3. Änderung Flächennutzungsplan "Windenergie"

1. Teilfortschreibung „Windenergie und Photovoltaik“

Umweltbericht (Teil der Begründung)

Anhang 1	Übersichtsplan Prognose der Umweltauswirkungen
Anhang 2	Abwägung der Anregungen und Hinweise aus der frühzeitigen Öffentlichkeitsbeteiligung gemäß § 3 (1) BauGB sowie der frühzeitigen Beteiligung der Behörden gemäß § 4 (1) BauGB
Anhang 3	Abwägung der Anregungen und Hinweise aus der Öffentlichkeitsbeteiligung gemäß § 3 (2) BauGB sowie der Beteiligung der Behörden gemäß § 4 (2) BauGB

Abbildung 1: Ausschnitt aus der Abbildung 12 „Standort der Freiflächen-Photovoltaikanlagen“

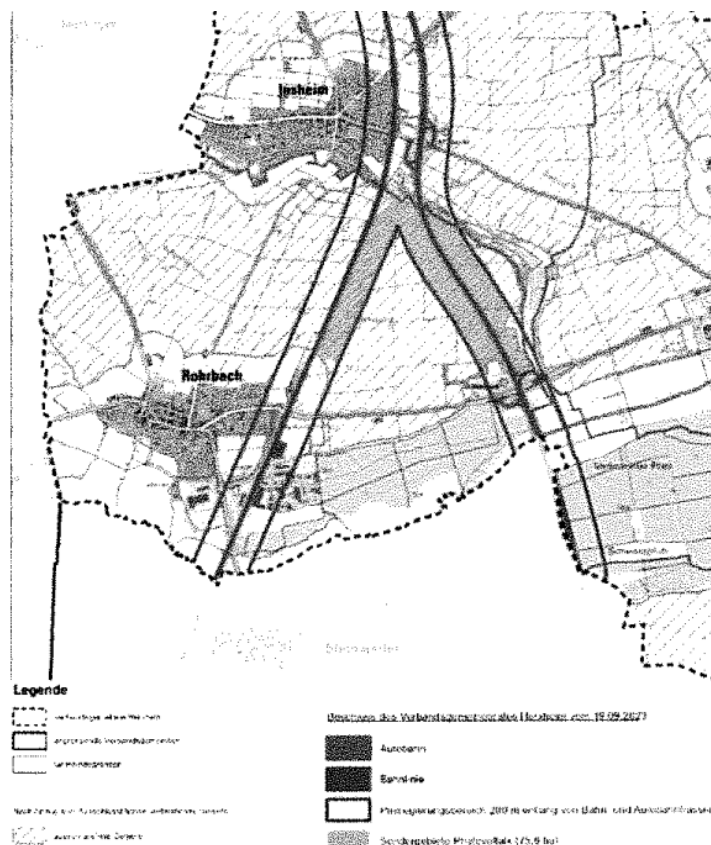
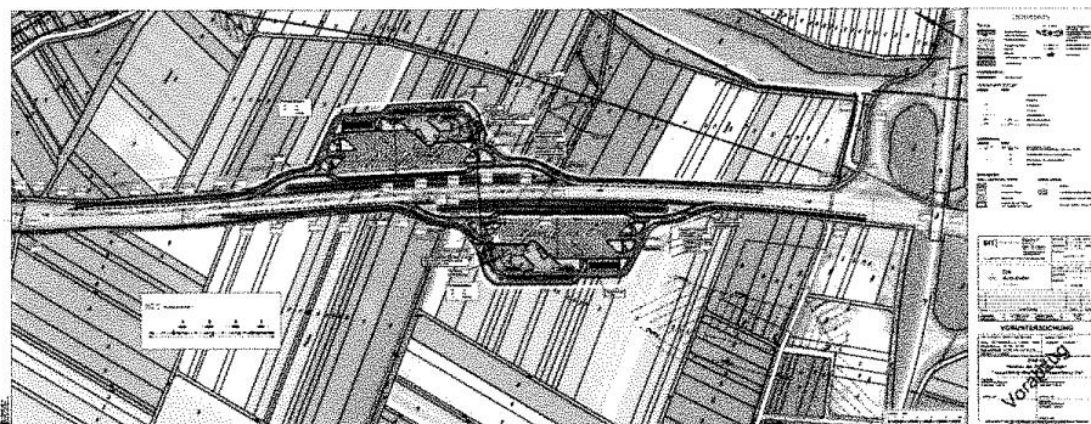
Wir möchten nun um eine Klärung bitten, ob in dem ausgeschriebenen Sondergebiet Photovoltaik die Flächen entlang der Autobahn vollständig für Photovoltaik genutzt werden können oder ob die geplanten Parkplätze realisiert werden sollen. Zwar handelt es sich bei den Parkplätzen nur um einen „unverbindlichen Vorentwurf“ jedoch befinden sich auch einzelne Grundstücke entlang der Autobahn (Gemarkung Rohrbach 5530, Seitgräben, z.B. die Flurstücke: 5100, 5105, 5107, 5108) im Eigentum der „Bundesrepublik Deutschland, Bundesstraßenverwaltung“. Diese schrieb uns, dass zum jetzigen Zeitpunkt „können keine bundeseigenen Flächen im Zusammenhang mit Autobahnen für PV-Nutzungen an Dritte verpachtet werden“, auch wenn die Autobahn GmbH grundsätzlich die verstärkte Anwendung von PV-Anlagen befürwortet.

Die beiden geplanten Autobahnparkplätze würden die verfügbaren Flächen im Sondergebiet Photovoltaik deutlich reduzieren und durch die Segmentierung auf den verbleibenden Flächen entlang der Autobahn einen wirtschaftlichen Betrieb erschweren.

Über Feedback zur beabsichtigten Planung und Priorisierung würden wir uns freuen.

Abbildung 3: Darstellung Abstandskorridor 200m. Aktuell sieht das EEG einen Korridor bis 500m vor in dem Anlagen errichtet werden können, die durch das EEG förderfähig sind.

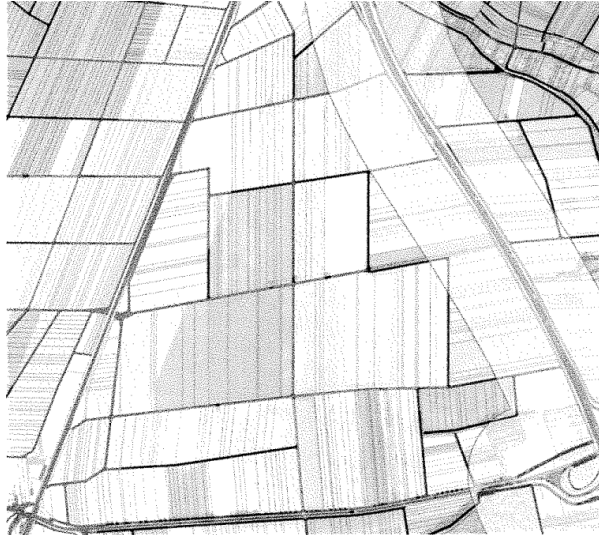
Die Beschränkung auf 200m führt, dazu dass potentielle Grundstücke nur teilweise genutzt werden können. Entlang der Bahnstrecke gibt es zudem viele Wege, die Grundstücke sind häufig sehr klein, es gibt viele Eigentümer. Da Photovoltaikanlagen tendenziell als elektrische Anlagen vollständig eingezäunt werden müssen, erfolgt durch die Wege eine Segmentierung einer potentiellen Freiflächen-Anlage und es entstehen mehrere für sich gesicherte Teilgebiete. Stromverbindungen unter den Wegen zwischen den Teilabschnitten müssen gelegt werden. Dies ist mit Aufwendungen verbunden, die die Wirtschaftlichkeit der Anlage einschränken. Wir bitten Sie in der Gemarkung Trappelberg ein großes zusammenhängendes Grundstück in das Sondergebiet aufzunehmen. Wir möchten Sie bitten die Regelungen für die Sonderfläche wie folgt/oder ähnlich zu erweitern:

- Grundstücke die zu über 40% im 200 m Korridor liegen dürfen vollständig für PV genutzt werden.
- Im Raum „Trappelberg“ wird ein größeres zusammenhängendes Grundstück ausgewiesen, damit dort eine Hauptanlage errichtet werden kann. Hinzu kommen die „Nebenanlagen“ auf den anderen Wegseiten in Nord, West, und Südlicher Richtung. Der Weg der Nord/Südlich verlaufende Weg als natürliche Begrenzung in der Gemarkung am Bahnwerterhäuschen wird in Südlicher Richtung als Begrenzung fortgeführt. Auf diese Weise kann sichergestellt werden, dass eine PV-Anlage in diesem Bereich die Mindestgröße von 10 ha erfüllt. (aber auch nicht 20 ha überschreitet)

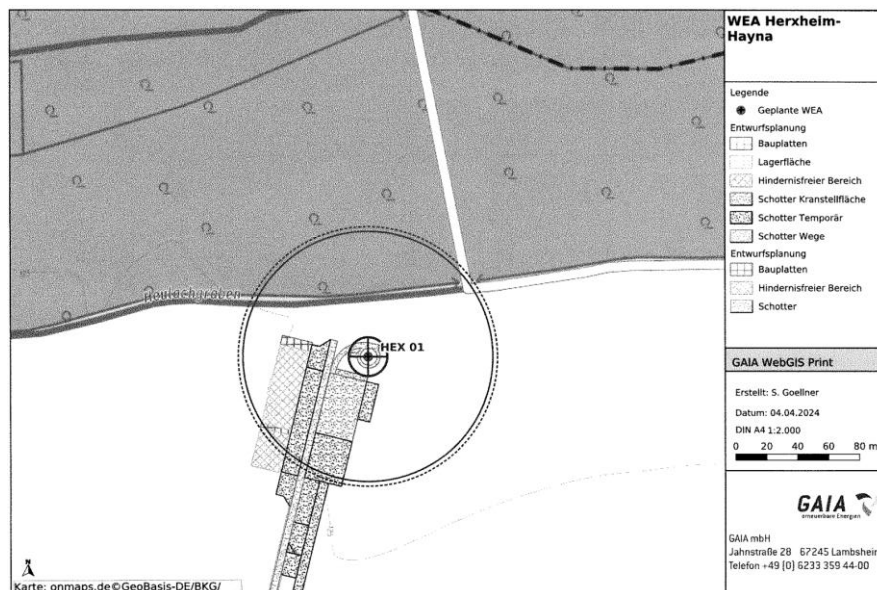
Der Turmfuß und die Kranstellfläche der WEA sind auf landwirtschaftlichen Flächen geplant. Baubedingte Eingriffe in den Wald sind nicht erforderlich, lediglich der Rotor wird die Waldkante überstreichen. Konflikte, die durch einen Rotorüberstrich über den Wald entstehen könnten, müssen im BImSchG-Genehmigungsverfahren aufgegriffen werden. Unüberwindbare Konflikte sind gegenwärtig nach Abschluss der tierökologischen Untersuchungen aber nicht erkennbar.

Wir möchten daher anregen, in die abschließende Begründung zum FNP eine sogenannte „Rotor-Out“-Regelung (sprich: Die Rotorblätter der WEA dürfen die Gebietsgrenze der Windenergiegebiete überragen) aufzunehmen. Dies ist wichtig, damit die ausgewiesenen Gebiete beplant werden können bzw. bestmöglich für die Windenergie nutzbar sind. Eine solche Regelung wurde bislang noch nicht aufgenommen. Wenn eine „Rotor-Out“-Regelung nicht aufgenommen wird, würde dies zu erheblichen Verzögerungen für unsere Planung führen, ggfs. könnte die WEA auch gar nicht realisiert werden.

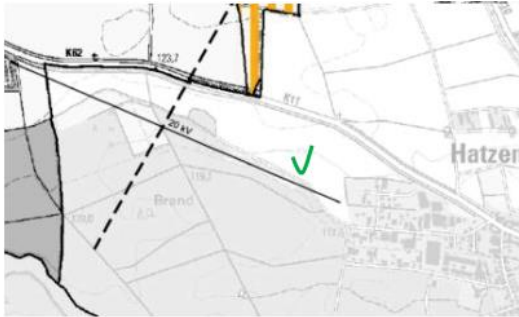
Die zu den Richtfunkstrecken zugehörigen Richtfunkkorridore mit einer Gesamtbreite von 200 m wurde zeichnerisch nicht übernommen (je 100 m beidseits des Richtfunkstrahls). Da die Richtfunkstrecken inklusive derer Korridore in den nachgelagerten Verfahren planungsrelevant insbesondere im Bezug auf Windenergieanlagen (WEA) sind, bitten wir erneut um zeichnerische Übernahme.

Bei den nachträglich übernommenen 20-kV-Versorgungseinrichtungen handelt es sich ausschließlich um **oberirdische 20-kV-Leitungen** (Freileitungen). Auf die Übernahme der unterirdischen 20-kV-Kabelleitungen wurde verzichtet. Sowohl in der Planzeichnung als auch in der Zeichenerklärung werden die Freileitungen allerdings teilweise als unterirdische Leitungen bezeichnet/ dargestellt. **Wir bitten um Korrektur.**

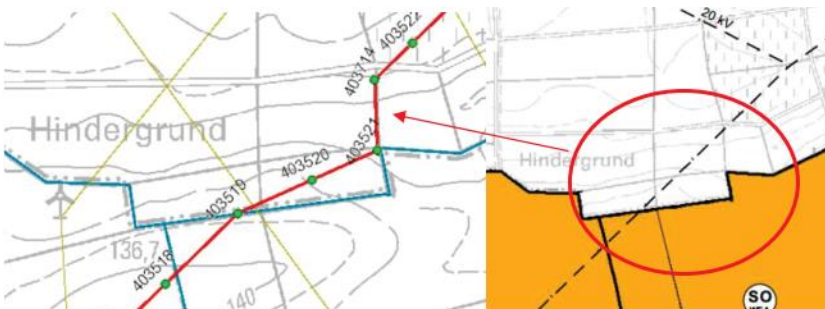
Außerdem wurde die 20-kV-Freileitung Pos. 512-00 im Leitungsabschnitt zwischen Mast Nr. 403519 und Mast Nr. 403714 im Jahr 2024 umgebaut. Dementsprechend ist der Leitungsabschnitt in der Planzeichnung nicht (mehr) korrekt in seinem Verlauf dargestellt:

Wir bitten hier aufgrund der Relevanz für WEA-Planungen ebenfalls um Korrektur/Aktualisierung.

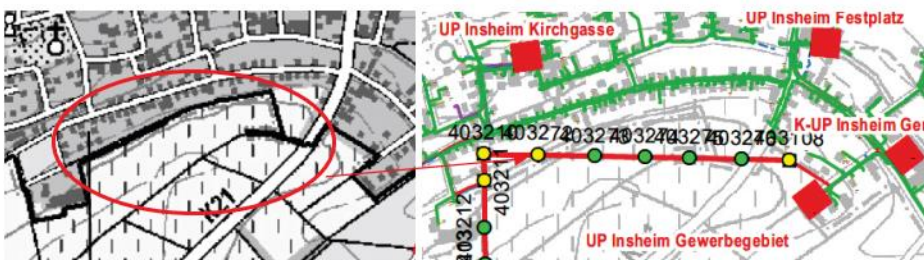
Weiterhin fehlt die Darstellung der 20-kV-Freileitung Pos. 208-07 im Leitungsabschnitt von Mast Nr. 403210 bis Mast Nr. 403108 in dem nachstehend dargestellten Bereich südlich von Insheim:

Wir bitten um Ergänzung des fehlenden Leitungsabschnittes.
